**Modification Simplifiée n° 4 Du
Plan Local d'Urbanisme (PLU)
Dossier mis à disposition du public**

1 Objet de la modification simplifiée du PLU :

4.1 Modification de l'Orientation d'Aménagement et de Programmation n° 11 « Secteur place du 11 novembre/chemin des Viviers »

Liste des emplacements réservés

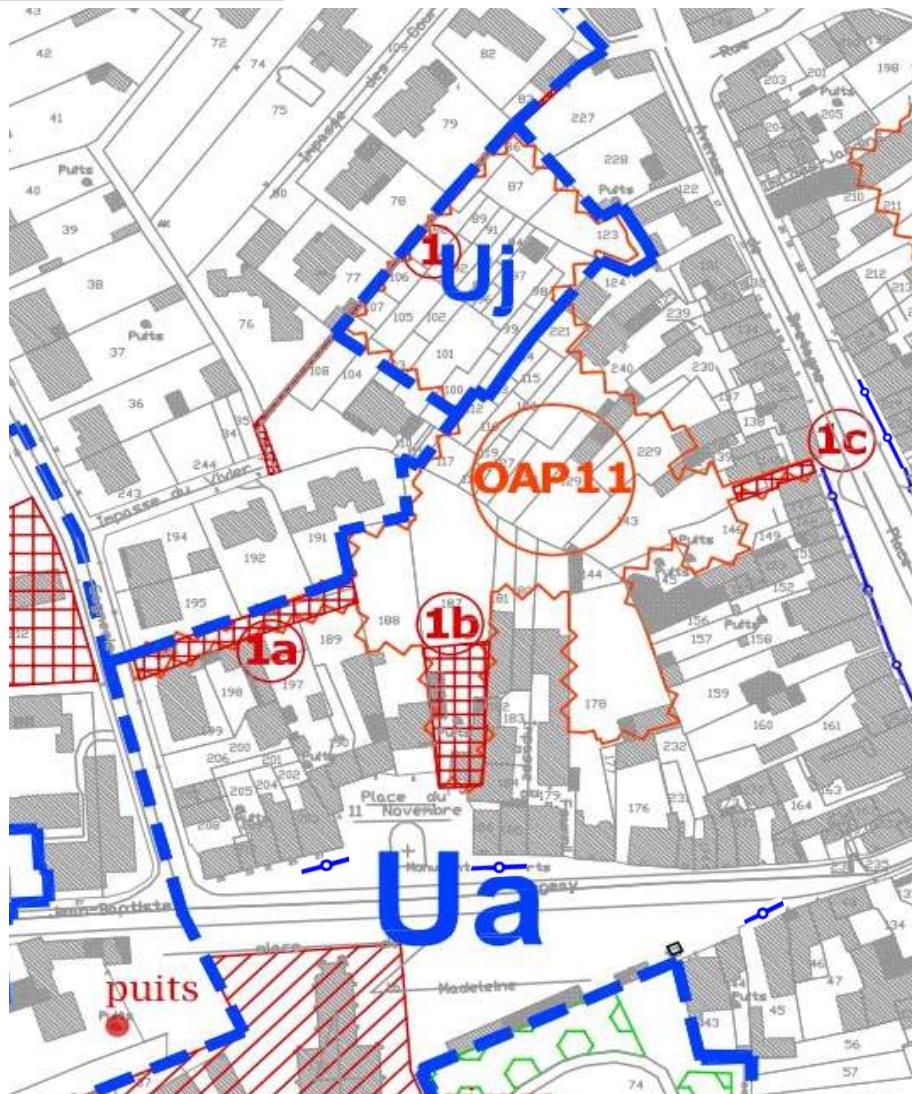
Dans le cadre du Plan Guide approuvé le 24 octobre 2024, il avait été relevé l'intérêt de créer des jonctions piétonnes entre les différents quartiers. Afin de relier l'OAP1 à la rue d'Anjou un emplacement réservé 7a est ainsi créé.

ETAT PROJETÉ

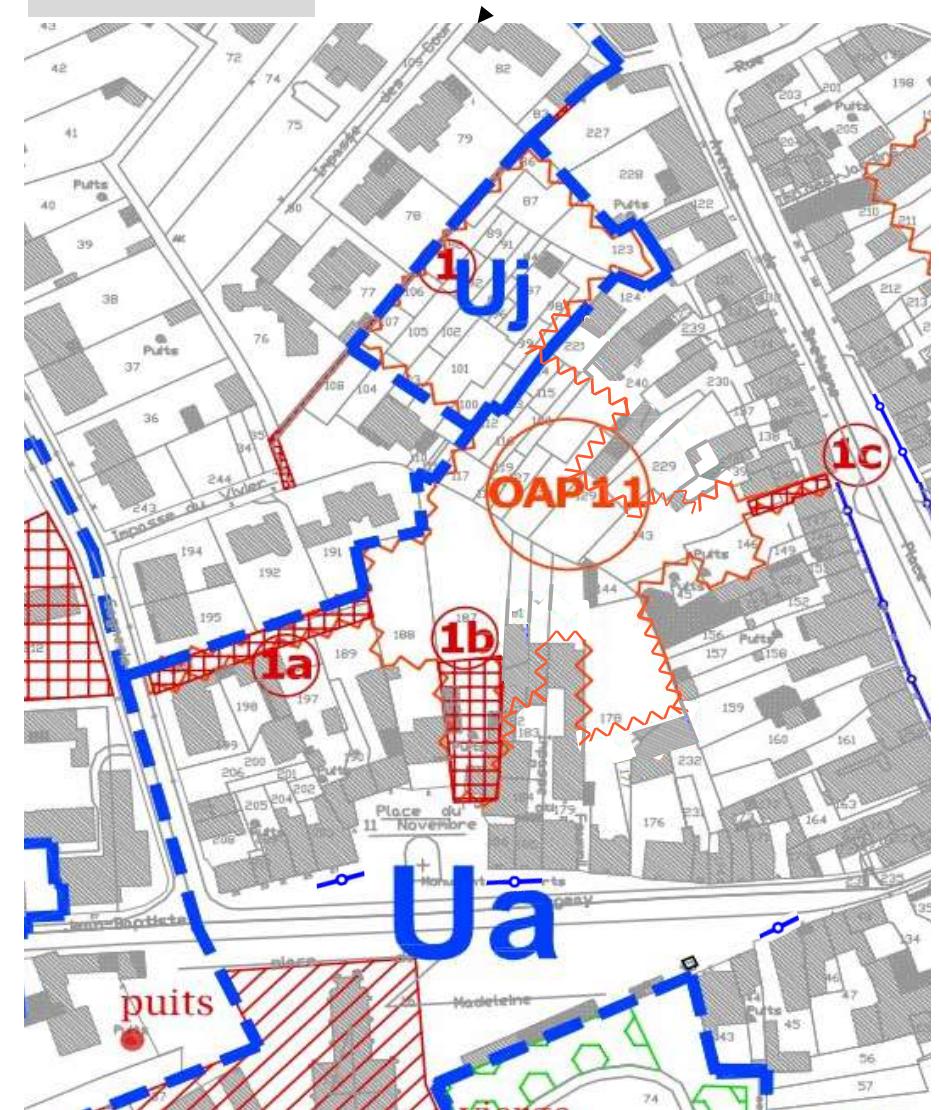
Lors de la réalisation du PLU en 2015 une attention particulière avait été porté sur la préservation du patrimoine bâti et sur le petit patrimoine à préserver. Il s'avère que le bâtiment de l'ancienne mairie/école ainsi que la porte de l'ancienne école des filles n'ont pas été répertoriés en tant que tel. Il est souhaité de classer dans le patrimoine bâti et petit patrimoine à préserver ces deux bâtis.

La modification de l'emprise de l'OAP 11—Secteur « place du 11 novembre/chemin des Viviers » entraîne une modification du document graphique.
